# 改善箇所説明図

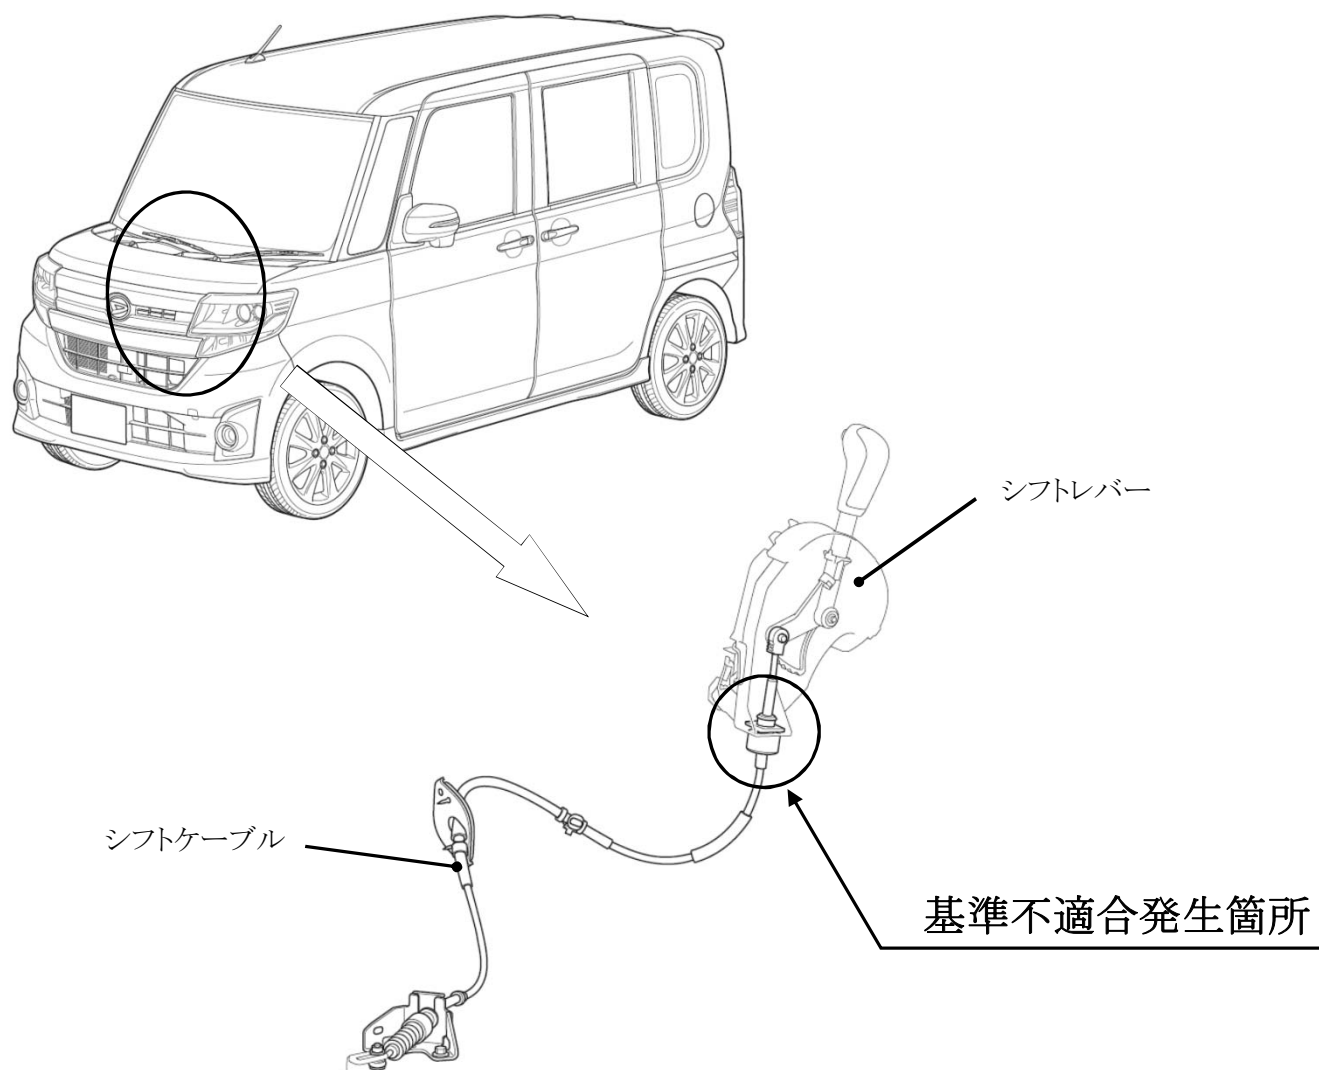
自動変速機において、シフトケーブル固定部の組付けが不適切なため、当該固定部の嵌合が不十分なものがある。そのため、そのままの状態で使用を続けると、シフトケーブルが固定部から外れてシフトレバーの位置と異なるレンジに固定され、最悪の場合、意図せず車両が動き出すおそれがある。

全車両、当該ケーブルの嵌め込み状態を確認し、嵌め込みが不十分なものは、正規に組付ける。

車室内車台番号打刻位置の車両右側に黄色ペイントを塗布する。
